Neubau WohnZimmer

Rückmeldung vom Denkmalamt:

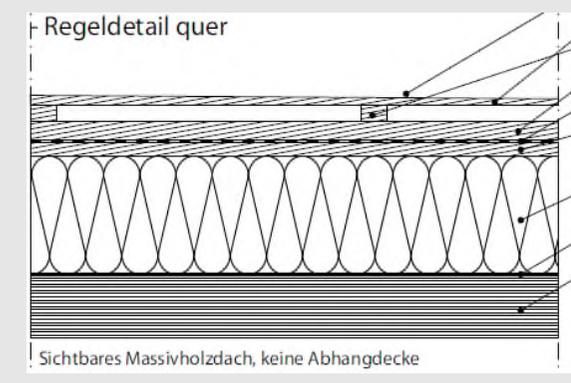
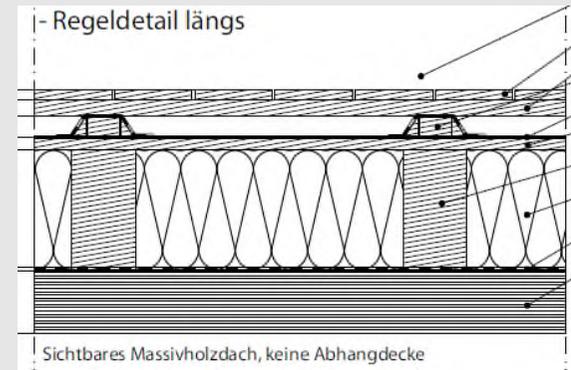
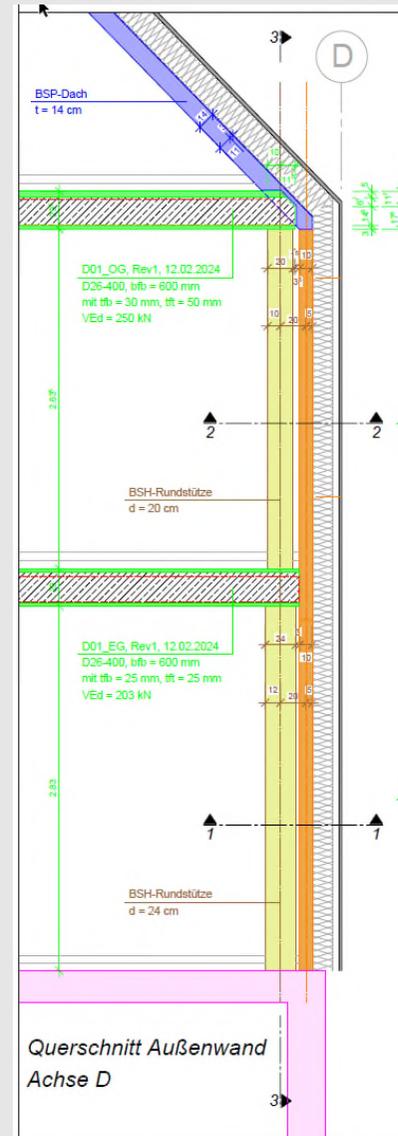
„Die Idee einer Fassadenbekleidung mit Holzschindeln im Sinne einer zeitgemäßen Interpretation der ortsbildprägenden Schieferfassaden finde ich reizvoll, Ihre dahingehende Argumentation plausibel. Zudem war diese Art der Fassadengestaltung vor Einzug des Schiefers in die Bergische Bauweise im 18. Jahrhundert auch in der Region weit verbreitet, einige wenige Objekte mit einer historisch nachweislichen Bekleidung mit Holzschindeln haben sich bis heute erhalten. Sie würden damit also zugleich an eine im Bergischen Raum belegbare Bautradition anknüpfen. Insofern bestehen aus fachlicher Sicht des LVR-Amt für Denkmalpflege keine Bedenken gegen Ihre Entscheidungsabsicht.“
